# 大型、中型トラックの制動装置のリコールについて

## リコール届出番号2349

平成21年7月9日、日産ディーゼル工業株式会社は下記のリコールを国土交通大臣に届け出しました。

# 改善箇所説明図

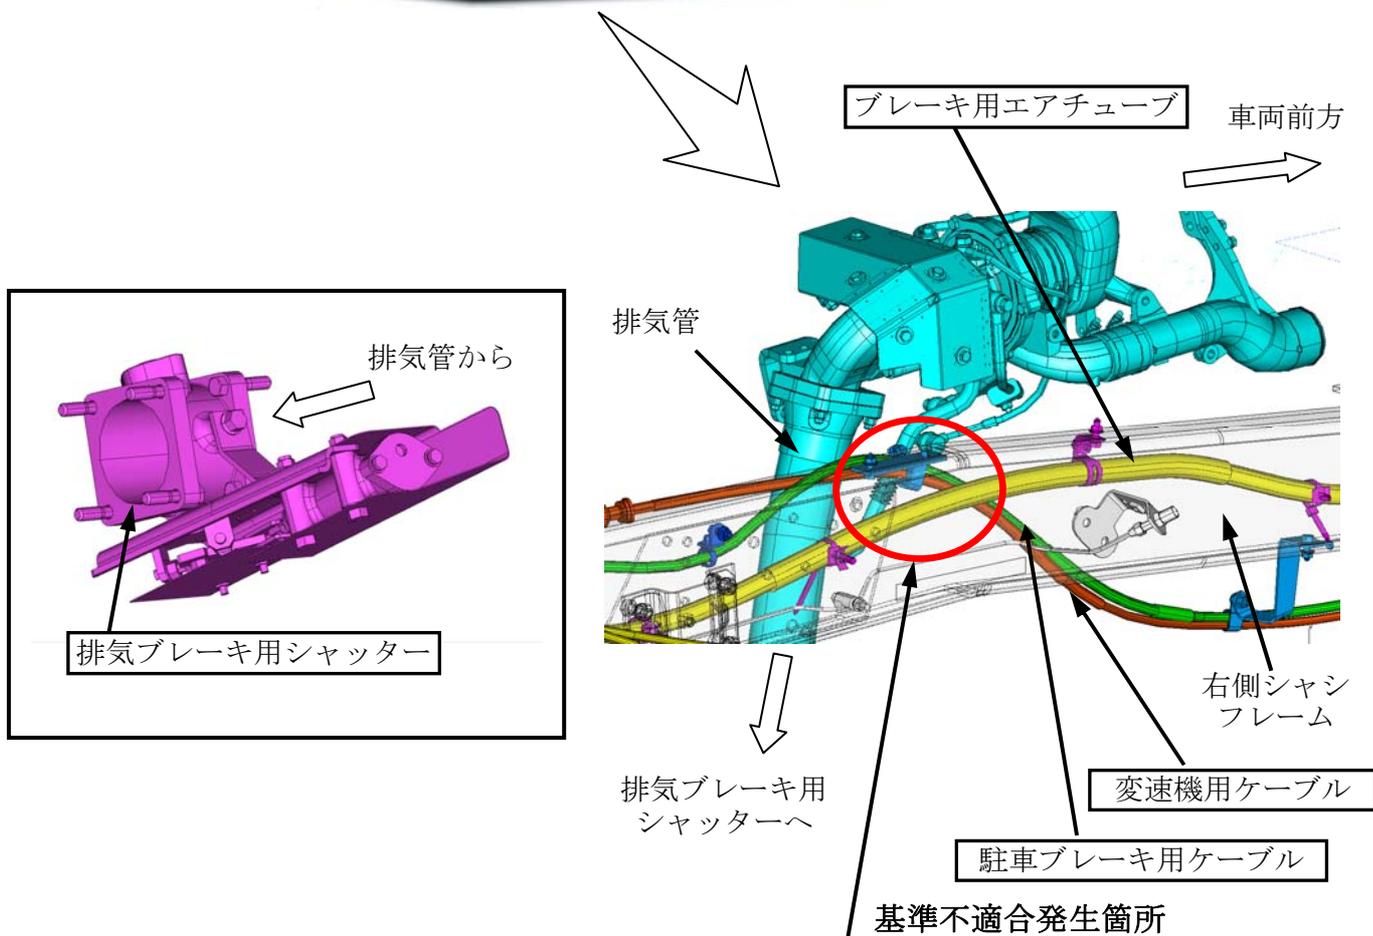
再生制御式DPFを搭載した車両において、排気管付近に配索されたブレーキ用エアチューブ、駐車ブレーキ用ケーブル及び変速機用ケーブルが、高温になる場合がある。そのため、そのままの状態で使用を続けると、エアチューブやケーブルが溶損し、制動力の低下、駐車ブレーキの作動不良及び変速機の操作性不良となることがある。

全車両、ブレーキ用エアチューブ、駐車ブレーキ用ケーブル、変速機用ケーブル及び排気ブレーキ用シャッターを対策品に交換する。

注:   内は交換部品を示す。

識別: 当該排気ブレーキ用シャッターのエアシリンダ部に、白色ペイントを塗布する。
